Neubau der A 20

Nord-West-Umfahrung Hamburg

Anlage : 5
Blatt : 3

Deckblatt

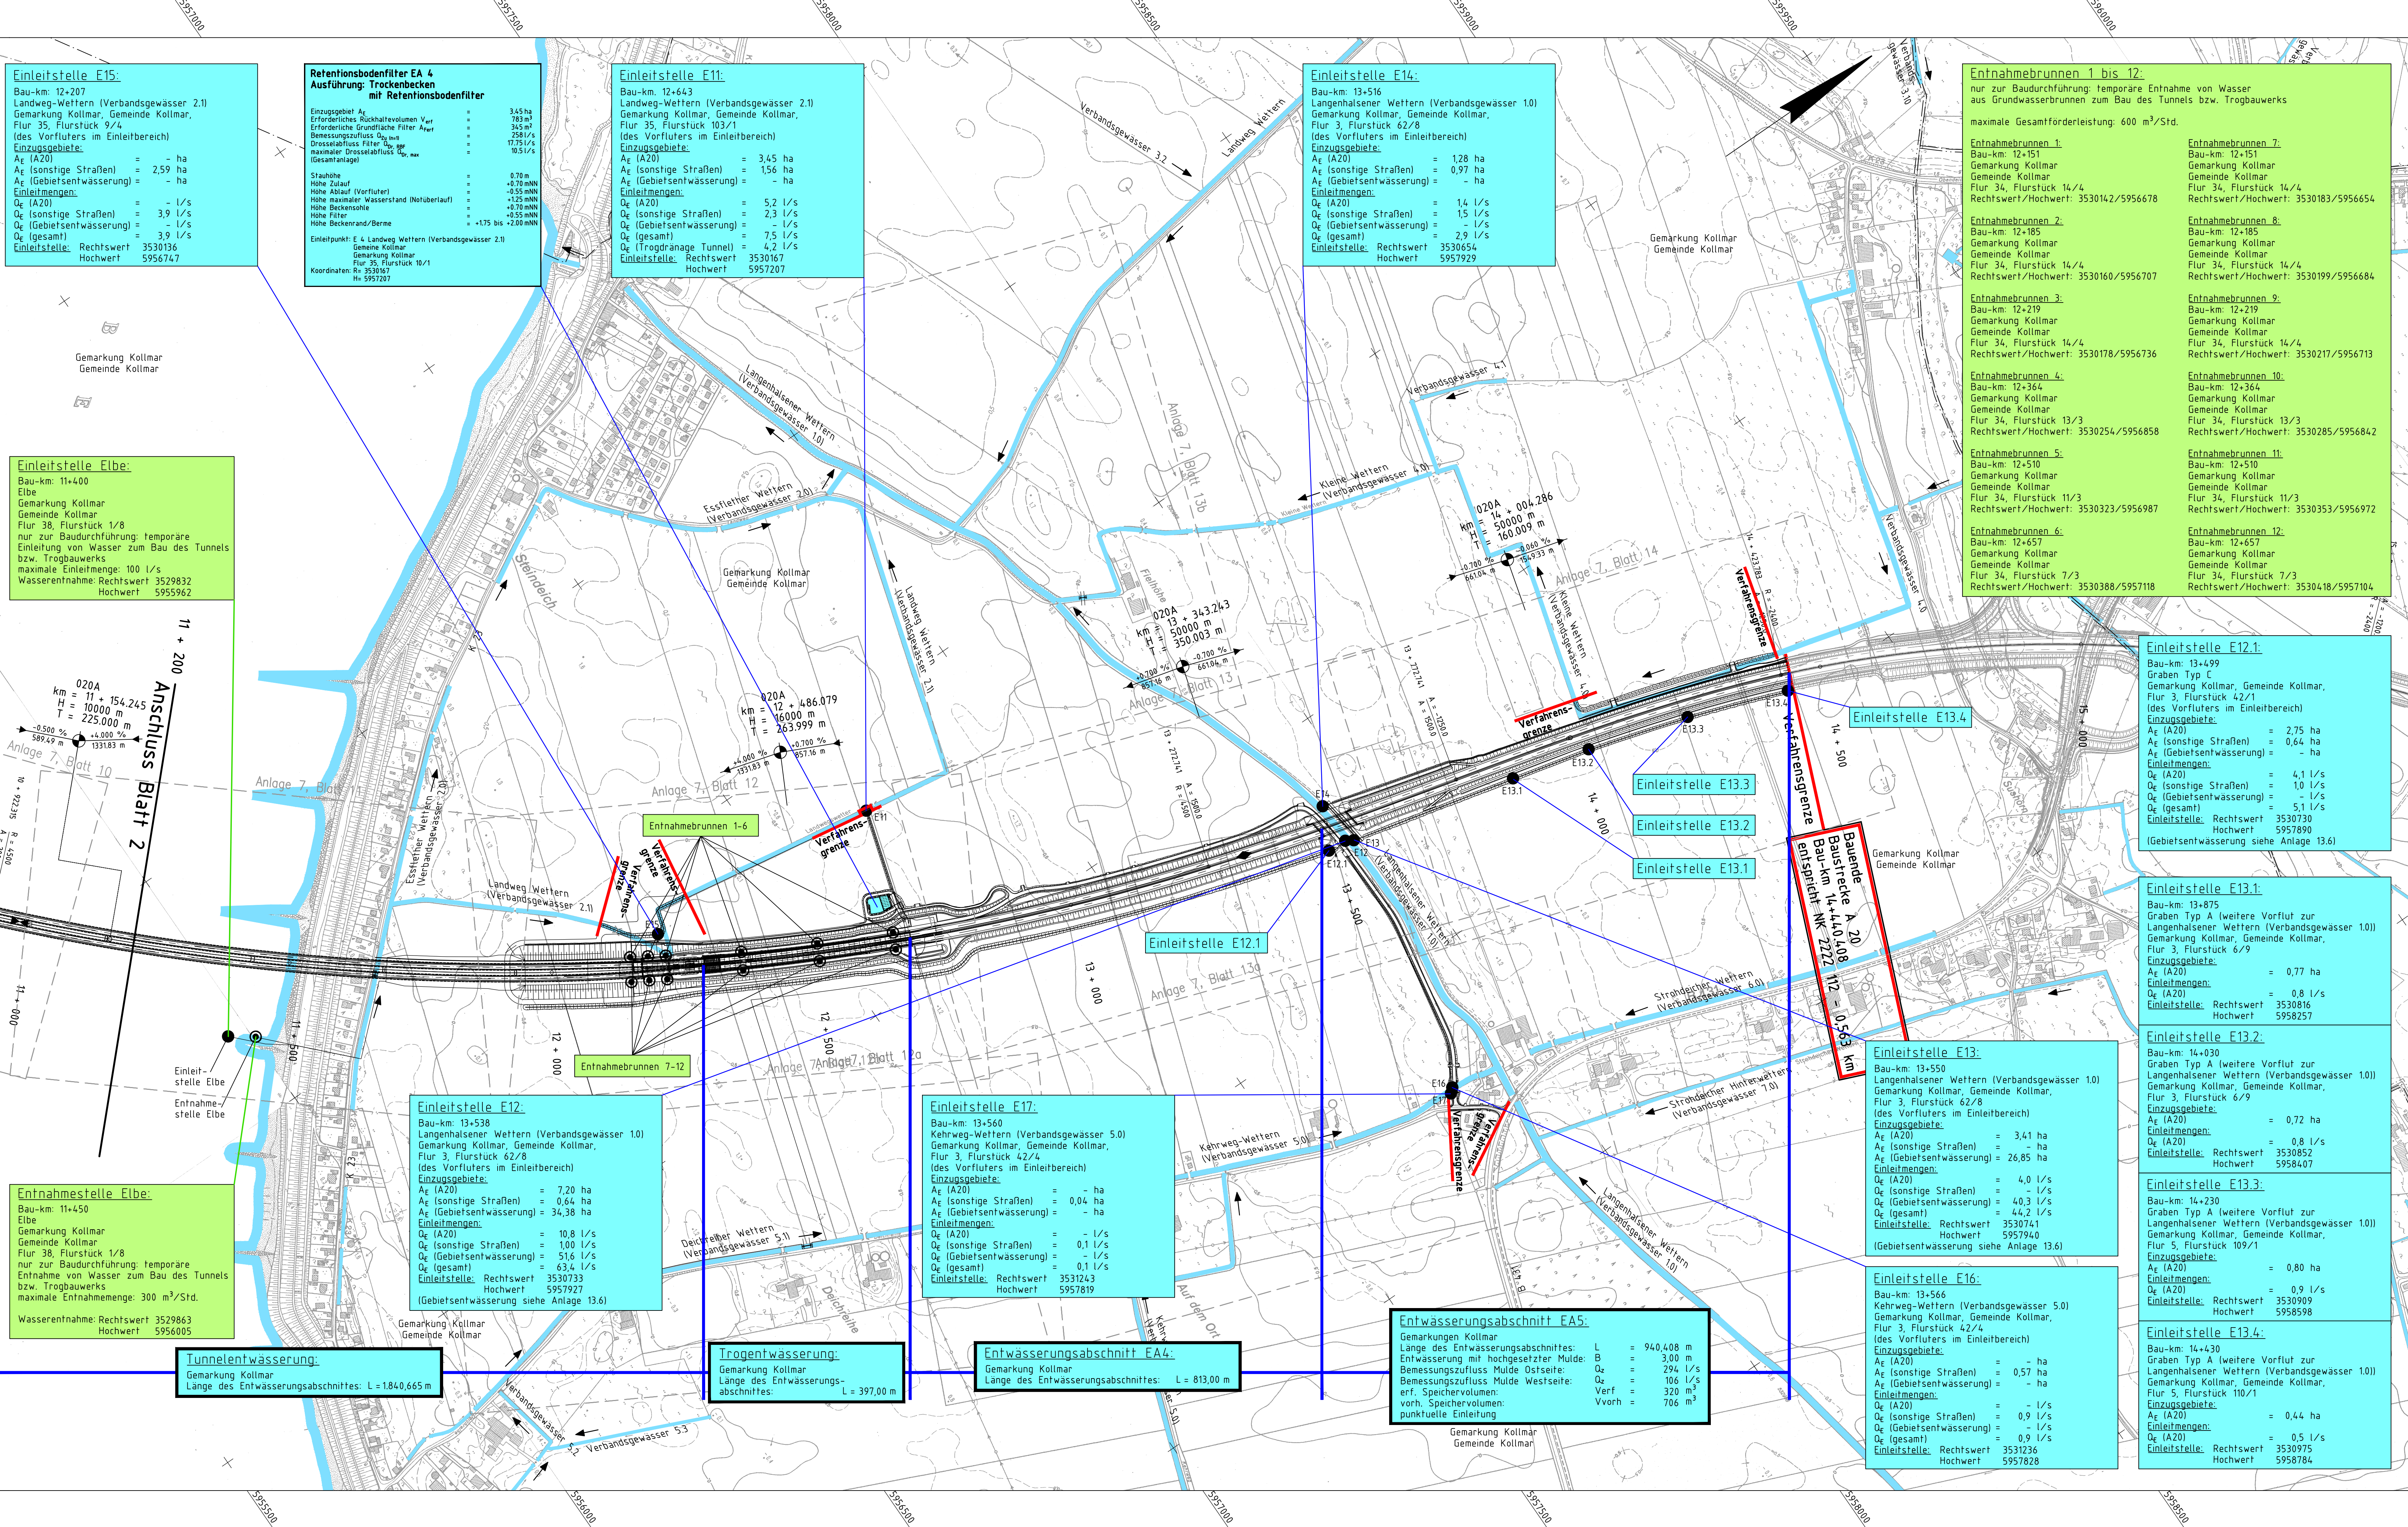
14.	Angaben Entwässerungsabschnitt EA5	03/20	Han	Wul
13.	Änderung Einleitmengen Einleitstelle E11	03/20	Han	Wul
12.	Ersatz Regenrückhaltebecken EA 4 gegen Retentionsbodenfilterbecken EA 4	03/20	Han	Wul

11.	Verschiebung Einleitstellen E 13.2, 13.3, 13.4	05/16	Han	Wul
10.	Aktualisierung der Planung	05/16	Han	Wul
9.	Ergänzung Einleitstelle E12.1	08/14	Stm	Wul

8.	Änderung Lage, Einzugsgebiete und Einleitmengen Einleitstelle E12	08/14	Stm	Wul
7.	Änderung Einzugsgebiete und Einleitmengen Einleitstelle E16	08/14	Stm	Wul

6.	Entfall Speicherbecken	03/14	Stm	Wul
5.	Lage, Einzugsgebiete und Einleitmengen Einleitstelle E15	12/11	Stm	Wul
4.	Ergänzung Einleitstellen E13.1 bis E13.4, E17	12/11	Stm	Wul

3.	Änderung Einzugsgebiete / Einleitmengen Einleitstellen E11, E13, E14	12/11	Stm	Wul
2.	Angaben Entwässerungsabschnitt EA5	12/11	Stm	Wul
1.	Einzelplanung, Dimensionierung und Größe Speicherbecken	12/11	Stm	Wul
Nr.	Art der Änderung	Datum	Name
